Vysvětlení, doplnění zadávacích podmínek č. 9 (Dodatečná informace č. 9)

Zakázka: Snížení energetické náročnosti budov nemocnice Rychnov nad Kněžnou - objekt C - multioborový pavilon DIGP

Obrázek 3 – Plochy typických profilů s požadovanou tloušťkou stěny

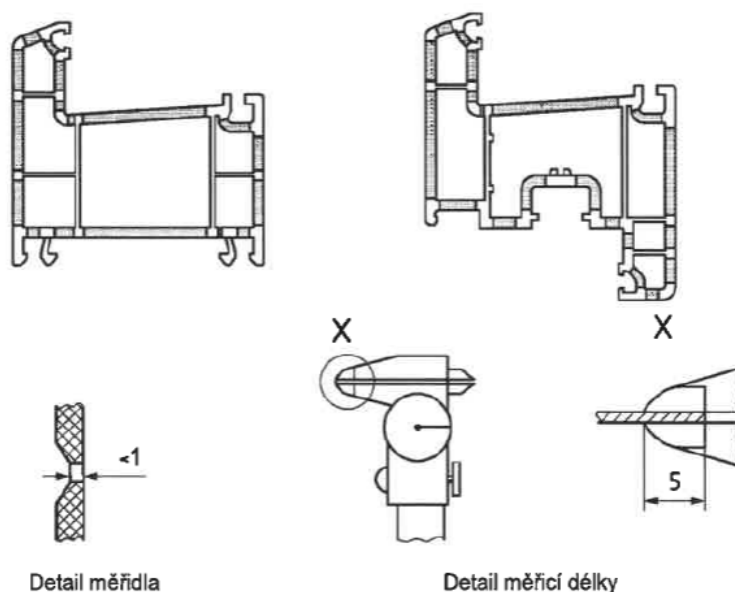
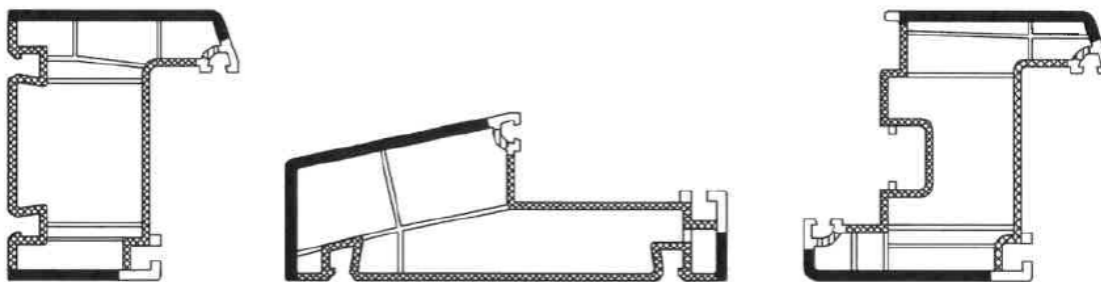
Na základě dotazů např. Dotaz č. 17 z DI č. 3 a dalších nesouhlasíme s vysvětlením ohledně požadovaných parametrů plast výplní s požadavkem na třídu A. Dle posudku, který přikládáme k našemu dotazu je tento požadavek neoprávněný, zavádějící a zdá se být i účelový. Vyjádření ing. Čestmíra Jandla jako znalce dokazuje, že požadované parametry a vysvětlení těchto parametrů je neopodstatněné a v podstatě jejich požadování v rámci veřejné soutěže je diskriminující. Žádáme o přehodnocení zadávacích podmínek tak, aby byly zajištěny splnitelné podmínky pro většinu výrobců a dodavatelů plastových výplní otvorů.

Projektant požaduje splnit tento požadavek vyplývající z technické zprávy:

- 6-ti komorový profil s celoobvodovou ocelovou výztuhou z pozinkovaného profilu tl. 2mm, konstrukci třídy A podle normy ČSN EN 12 608 (tloušťka stěn hlavního profilu pro pohledovou plochu $\geq 2,8$ mm a pro nepohledovou plochu $\geq 2,5$ mm)
- šířka profilu 76 mm
- minimální vzduchová neprůzvučnost skla $R_w = 32$ dB,
- součinitelé prostupu tepla dle ČSN 730540:
 - o pro sklo - max. $U_g = 0,5$ Wm⁻² K⁻¹
 - o pro rám a křídlo - max. $U_f = 1,00$ Wm⁻² K⁻¹
 - o pro celek - max. $U_w = 0,73$ Wm⁻² K⁻¹
- barva profilů antracit
- celoobvodové kování
- mikroventilace ve standardním provedení
- pojistka proti chybnému ovládní

Dodaný výrobek okna bude splňovat výše uvedené parametry. Tyto výrobky dělá více jak jeden dodavatel. Požadavek vychází z normy ČSN EN 12 608. norma byla vydána v roce 2017 a říká ohledně třídy A toto:

Hlavní profily s ohledem na tloušťku vnějších stěn musí být klasifikovány podle tabulky 3. Na obrázku 3 jsou znázorněny plochy dvou typických profilů, kde tloušťka vnějších stěn musí splňovat požadavky uvedené v tabulce 3.

Třída	A mm	B mm	C
Pohledová plocha	≥ 2,8	≥ 2,5	Bez požadavku
Nepohledová plocha	≥ 2,5	≥ 2,0	Bez požadavku

Za účelem klasifikace buď do třídy A nebo B musí být splněny minimální požadavky na tloušťku stěny.

Uchazeč ocení a vítězných uchazeč dodá to, co je uvedeno ve specifikaci
